設計及び工事計画認可申請書の一部補正について

高浜発電所第3号機

設計及び工事計画認可申請書の一部補正

2020年7月22日付け関原発第147号にて申請した設計及び工事計画認可申請書について、「Ⅱ. 工事計画」、「Ⅵ. 添付書類」、「(1) 添付資料 目次」、「資料2 設備別記載事項の設定根拠に関する説明書」、「資料4 発電用原子炉施設の火災防護に関する説明書」、「資料6 耐震性に関する説明書」、「資料7 強度に関する説明書」、「資料8 設計及び工事に係る品質マネジメントシステムに関する説明書」、「資料9 流体状の放射性廃棄物の漏えいの検出装置及び自動警報装置の構成に関する説明書並びに計測範囲及び警報動作範囲に関する説明書」、「資料10 流体状の放射性廃棄物の漏えいの拡大防止能力及び施設外への漏えい防止能力についての計算書」、「資料11 放射性廃棄物の運搬用容器の放射線遮蔽材の放射線の遮蔽及び熱除去についての計算書」、「(2) 添付図面 目次」及び「第1図 放射性廃棄物の廃棄施設に係る図面」の記載の適正化及び記載の充実のため補正する。

設計及び工事計画認可申請	第1-3-2-1 図
高浜発電所第3号機	
放射性廃棄物の廃棄施設の構造図 (気体、液体又は固体 廃棄物処理設備) 使用済樹脂移送容器	
関西電力株式会社

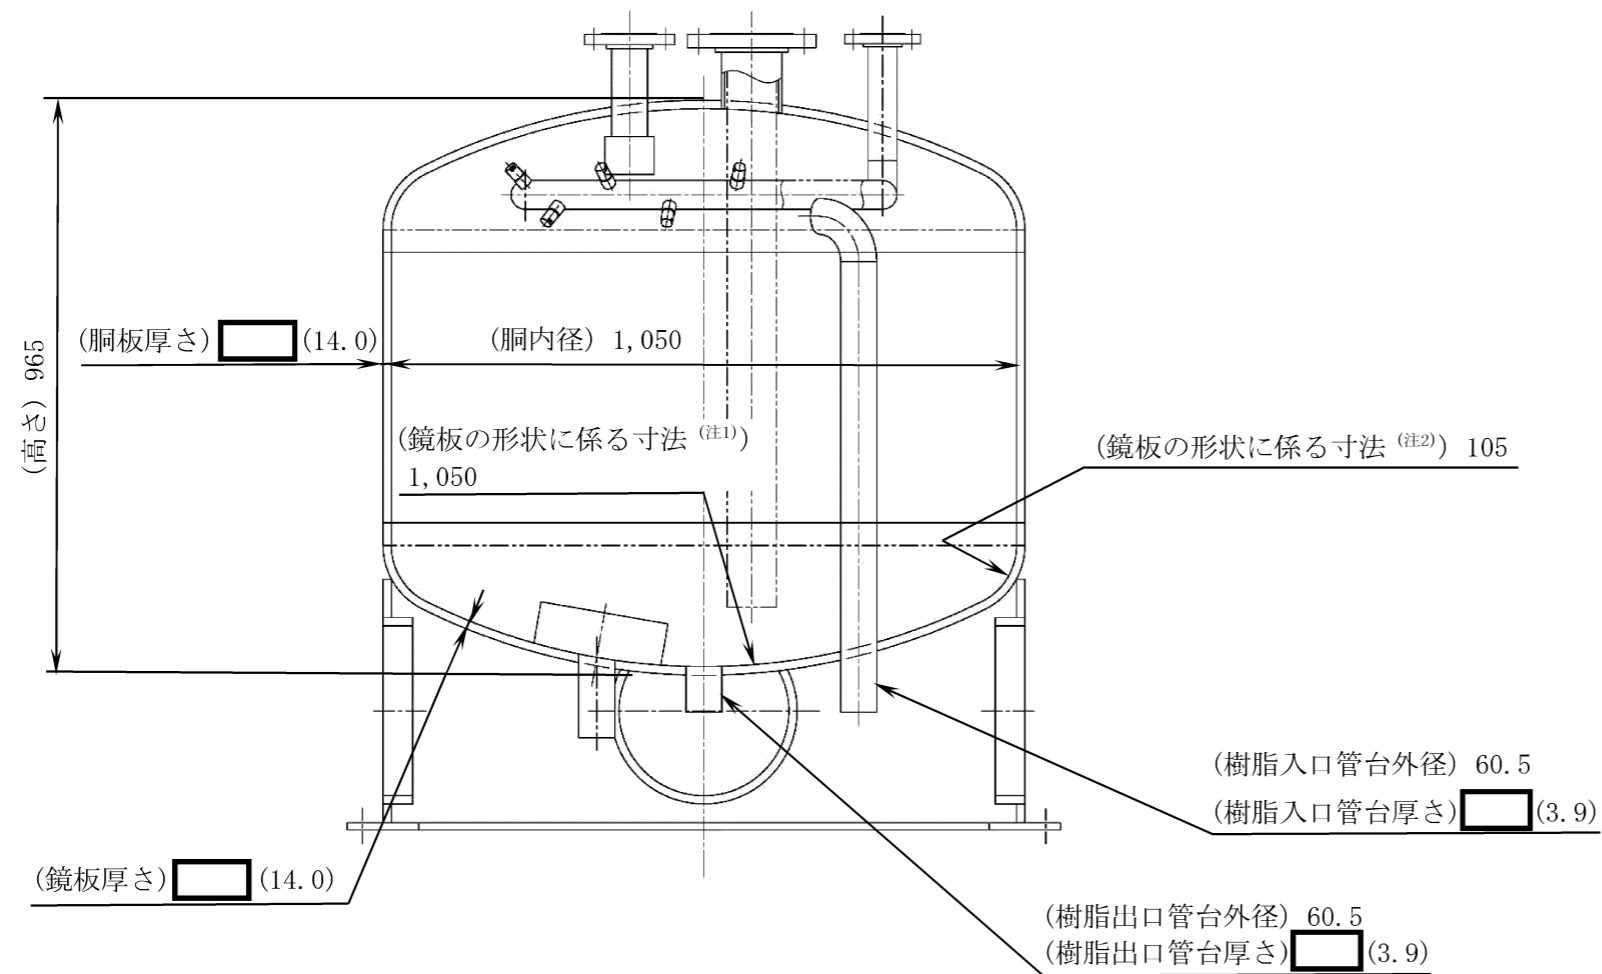
変更前		変更後		備考																																																																																																								
<p>第1-3-2-1図「放射性廃棄物の廃棄施設の構造図(気体、液体又は固体廃棄物処理設備)使用済樹脂移送容器」の補足</p> <p>(1) 使用済樹脂移送容器の寸法許容範囲</p> <p>工事計画記載の使用済樹脂移送容器に関する公称値の許容範囲は次のとおり。</p> <table border="1"> <thead> <tr> <th rowspan="2">名称</th> <th colspan="3">適用寸法 (mm)</th> <th rowspan="2">備考</th> </tr> <tr> <th>最大値</th> <th>公称値</th> <th>最小値</th> </tr> </thead> <tbody> <tr> <td rowspan="2">胴側</td> <td>胴内径</td> <td></td> <td>1,050.0</td> <td></td> </tr> <tr> <td>胴板厚さ</td> <td></td> <td>14.0</td> <td></td> </tr> <tr> <td rowspan="2">鏡側</td> <td>鏡板厚さ</td> <td></td> <td>14.0</td> <td></td> </tr> <tr> <td>鏡板の形状に係る寸法</td> <td>1,063<sup>(注1)</sup> -<sup>(注2)</sup></td> <td>1,050<sup>(注1)</sup> 105<sup>(注2)</sup></td> <td>1,044<sup>(注1)</sup> 105<sup>(注2)</sup></td> </tr> <tr> <td rowspan="6">使用済樹脂移送容器</td> <td>樹脂入口管台外径</td> <td>61.1</td> <td>60.5</td> <td>59.9</td> </tr> <tr> <td>樹脂入口管台厚さ</td> <td></td> <td>3.9</td> <td></td> </tr> <tr> <td>樹脂出口管台外径</td> <td>61.1</td> <td>60.5</td> <td>59.9</td> </tr> <tr> <td>樹脂出口管台厚さ</td> <td></td> <td>3.9</td> <td></td> </tr> <tr> <td>高さ</td> <td></td> <td>965</td> <td></td> </tr> <tr> <td></td> <td></td> <td></td> <td></td> <td>第1-3-2-1図</td> </tr> </tbody> </table> <p>(注1) 鏡板の中央部内半径を示す。 (注2) 鏡板の隅の丸み半径を示す。</p>		名称	適用寸法 (mm)			備考	最大値	公称値	最小値	胴側	胴内径		1,050.0		胴板厚さ		14.0		鏡側	鏡板厚さ		14.0		鏡板の形状に係る寸法	1,063 <sup>(注1)</sup> - <sup>(注2)</sup>	1,050 <sup>(注1)</sup> 105 <sup>(注2)</sup>	1,044 <sup>(注1)</sup> 105 <sup>(注2)</sup>	使用済樹脂移送容器	樹脂入口管台外径	61.1	60.5	59.9	樹脂入口管台厚さ		3.9		樹脂出口管台外径	61.1	60.5	59.9	樹脂出口管台厚さ		3.9		高さ		965						第1-3-2-1図	<p>第1-3-2-1図「放射性廃棄物の廃棄施設の構造図(気体、液体又は固体廃棄物処理設備)使用済樹脂移送容器」及び第1-3-2-2図「放射性廃棄物の廃棄施設の構造図(気体、液体又は固体廃棄物処理設備)使用済樹脂移送容器 放射線遮蔽材」の補足</p> <p>(1) 使用済樹脂移送容器の寸法許容範囲</p> <p>工事計画記載の使用済樹脂移送容器に関する公称値の許容範囲は次のとおり。</p> <table border="1"> <thead> <tr> <th rowspan="2">名称</th> <th colspan="3">適用寸法 (mm)</th> <th rowspan="2">備考</th> </tr> <tr> <th>最大値</th> <th>公称値</th> <th>最小値</th> </tr> </thead> <tbody> <tr> <td rowspan="2">胴側</td> <td>胴内径</td> <td></td> <td>1,050.0</td> <td></td> </tr> <tr> <td>胴板厚さ</td> <td></td> <td>14.0</td> <td></td> </tr> <tr> <td rowspan="2">鏡側</td> <td>鏡板厚さ</td> <td></td> <td>14.0</td> <td></td> </tr> <tr> <td>鏡板の形状に係る寸法</td> <td>1,063<sup>(注1)</sup> -<sup>(注2)</sup></td> <td>1,050<sup>(注1)</sup> 105<sup>(注2)</sup></td> <td>1,044<sup>(注1)</sup> 105<sup>(注2)</sup></td> </tr> <tr> <td rowspan="6">使用済樹脂移送容器</td> <td>樹脂入口管台外径</td> <td>61.1</td> <td>60.5</td> <td>59.9</td> </tr> <tr> <td>樹脂入口管台厚さ</td> <td></td> <td>3.9</td> <td></td> </tr> <tr> <td>樹脂出口管台外径</td> <td>61.1</td> <td>60.5</td> <td>59.9</td> </tr> <tr> <td>樹脂出口管台厚さ</td> <td></td> <td>3.9</td> <td></td> </tr> <tr> <td>高さ</td> <td></td> <td>965</td> <td></td> </tr> <tr> <td>放射線遮蔽材<sup>(注3)</sup></td> <td></td> <td>104<sup>(注4)</sup></td> <td></td> <td>第1-3-2-2図</td> </tr> </tbody> </table> <p>(注1) 鏡板の中央部内半径を示す。 (注2) 鏡板の隅の丸み半径を示す。 (注3) 放射線遮蔽材の外枠、充填材、内枠の合計厚さ (注4) 充填材の厚みは□mm以上</p>		名称	適用寸法 (mm)			備考	最大値	公称値	最小値	胴側	胴内径		1,050.0		胴板厚さ		14.0		鏡側	鏡板厚さ		14.0		鏡板の形状に係る寸法	1,063 <sup>(注1)</sup> - <sup>(注2)</sup>	1,050 <sup>(注1)</sup> 105 <sup>(注2)</sup>	1,044 <sup>(注1)</sup> 105 <sup>(注2)</sup>	使用済樹脂移送容器	樹脂入口管台外径	61.1	60.5	59.9	樹脂入口管台厚さ		3.9		樹脂出口管台外径	61.1	60.5	59.9	樹脂出口管台厚さ		3.9		高さ		965		放射線遮蔽材 <sup>(注3)</sup>		104 <sup>(注4)</sup>		第1-3-2-2図	記載の適正化

名 称		適用寸法 (mm)			備 考	
		最大値	公称値	最小値		
使用済樹脂移送容器	胴側	胴内径		1,050.0	第1-3-2-1図	
		胴板厚さ		14.0		
	鏡側	鏡板厚さ		14.0		
		鏡板の形状に係る寸法	1,063 <sup>(注1)</sup> - <sup>(注2)</sup>	1,050 <sup>(注1)</sup> 105 <sup>(注2)</sup>		1,044 <sup>(注1)</sup> 105 <sup>(注2)</sup>
	樹脂入口管台外径		61.1	60.5		59.9
	樹脂入口管台厚さ			3.9		
	樹脂出口管台外径		61.1	60.5		59.9
	樹脂出口管台厚さ			3.9		
	高さ			965		
放射線遮蔽材 <sup>(注3)</sup>			104 <sup>(注4)</sup>		第1-3-2-2図

設計及び工事計画認可申請	第1-3-6図
高浜発電所第3号機	
放射性廃棄物の廃棄施設の構造図 (流体状の放射性廃棄物の漏えいの 検出装置及び自動警報装置) 使用済樹脂移送容器トレイ漏えい 検出装置	
関西電力株式会社

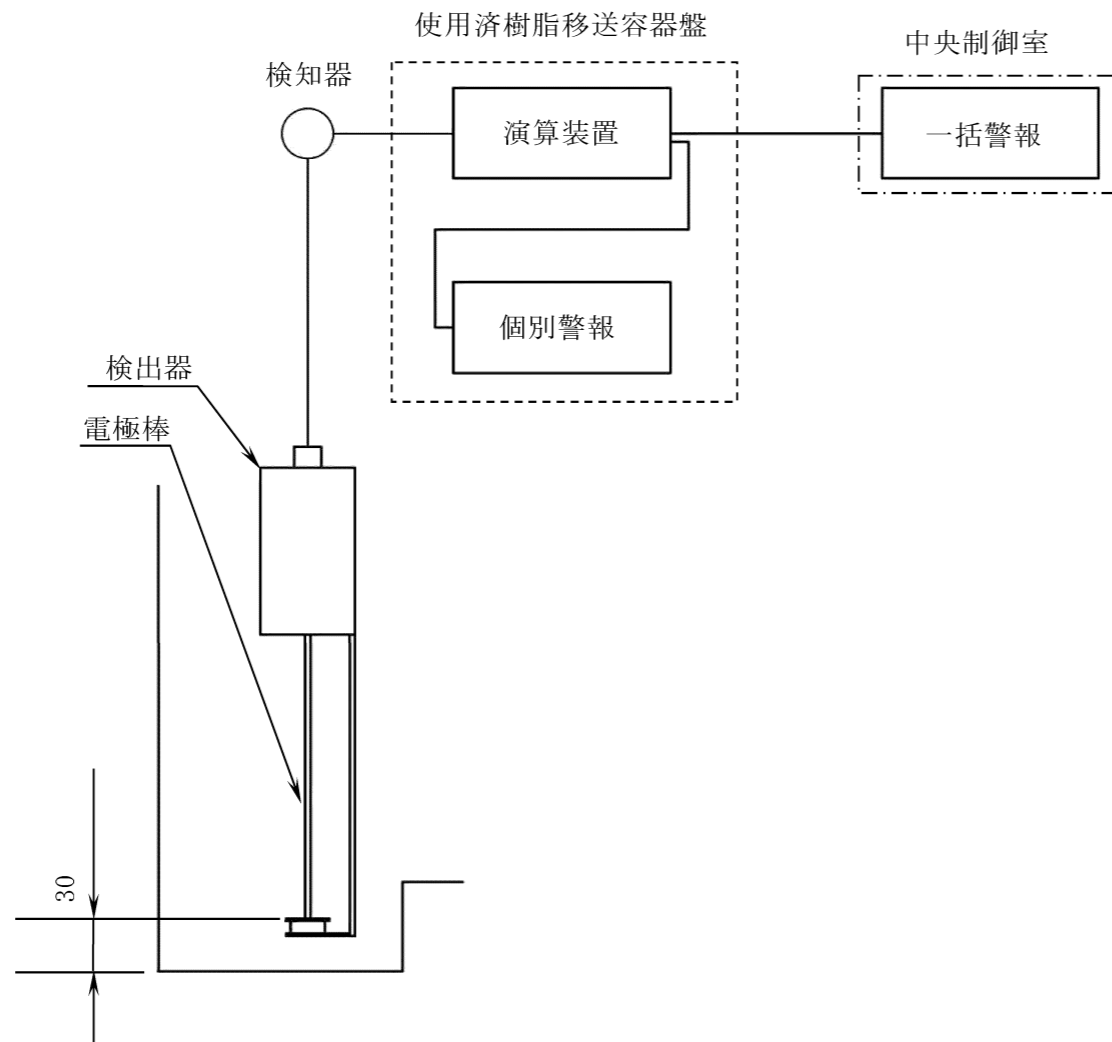
変更前	変更後	備考																																								
<div style="display: flex; justify-content: space-between;"> <div style="width: 45%;"> <table border="1" style="width: 100%; border-collapse: collapse;"> <thead> <tr> <th colspan="2">主要目表</th> </tr> </thead> <tbody> <tr> <td>検出器の種類</td> <td>電極式</td> </tr> <tr> <td>計測範囲</td> <td>30mm以上</td> </tr> <tr> <td>警報動作範囲</td> <td>30mm以上</td> </tr> <tr> <td>個数</td> <td>1</td> </tr> <tr> <td>系統名 (ライン名)</td> <td>使用済樹脂移送容器トレイ漏えい検出装置</td> </tr> <tr> <td>取付箇所</td> <td></td> </tr> <tr> <td>設置床</td> <td></td> </tr> <tr> <td>溢水防護上の区画番号</td> <td></td> </tr> <tr> <td>溢水防護上の配慮が必要な高さ</td> <td></td> </tr> </tbody> </table> </div> <div style="width: 50%; text-align: right;"> <p>※1・2・3・4号機共用 設計及び工事計画認可申請 第1-3-6図 高浜発電所第3号機 放射性廃棄物の廃棄施設の構造図 (流体状の放射性廃棄物の漏えいの検出装置及び自動警報装置) 使用済樹脂移送容器トレイ漏えい検出装置 関西電力株式会社</p> </div> </div> <div style="text-align: center; margin-top: 20px;"> </div>	主要目表		検出器の種類	電極式	計測範囲	30mm以上	警報動作範囲	30mm以上	個数	1	系統名 (ライン名)	使用済樹脂移送容器トレイ漏えい検出装置	取付箇所		設置床		溢水防護上の区画番号		溢水防護上の配慮が必要な高さ		<div style="display: flex; justify-content: space-between;"> <div style="width: 45%;"> <table border="1" style="width: 100%; border-collapse: collapse;"> <thead> <tr> <th colspan="2">主要目表</th> </tr> </thead> <tbody> <tr> <td>検出器の種類</td> <td>電極式</td> </tr> <tr> <td>計測範囲</td> <td>30mm以上</td> </tr> <tr> <td>警報動作範囲</td> <td>30mm以上</td> </tr> <tr> <td>個数</td> <td>1</td> </tr> <tr> <td>系統名 (ライン名)</td> <td>使用済樹脂移送容器トレイ漏えい検出装置</td> </tr> <tr> <td>取付箇所</td> <td></td> </tr> <tr> <td>設置床</td> <td></td> </tr> <tr> <td>溢水防護上の区画番号</td> <td></td> </tr> <tr> <td>溢水防護上の配慮が必要な高さ</td> <td></td> </tr> </tbody> </table> </div> <div style="width: 50%; text-align: right;"> <p>※1・2・3・4号機共用 設計及び工事計画認可申請 第1-3-6図 高浜発電所第3号機 放射性廃棄物の廃棄施設の構造図 (流体状の放射性廃棄物の漏えいの検出装置及び自動警報装置) 使用済樹脂移送容器トレイ漏えい検出装置 関西電力株式会社</p> </div> </div> <div style="text-align: center; margin-top: 20px;"> </div>	主要目表		検出器の種類	電極式	計測範囲	30mm以上	警報動作範囲	30mm以上	個数	1	系統名 (ライン名)	使用済樹脂移送容器トレイ漏えい検出装置	取付箇所		設置床		溢水防護上の区画番号		溢水防護上の配慮が必要な高さ		<p>記載の適正化</p>

主要目表		
検出器の種類	電極式	
計測範囲	30mm 以上	
警報動作範囲	30mm 以上	
個数	1	
取付箇所	系統名 (ライン名)	使用済樹脂移送容器トレイ漏えい検出装置 —
	設置床	
	溢水防護上の 区画番号	
	溢水防護上の 配慮が必要な高さ
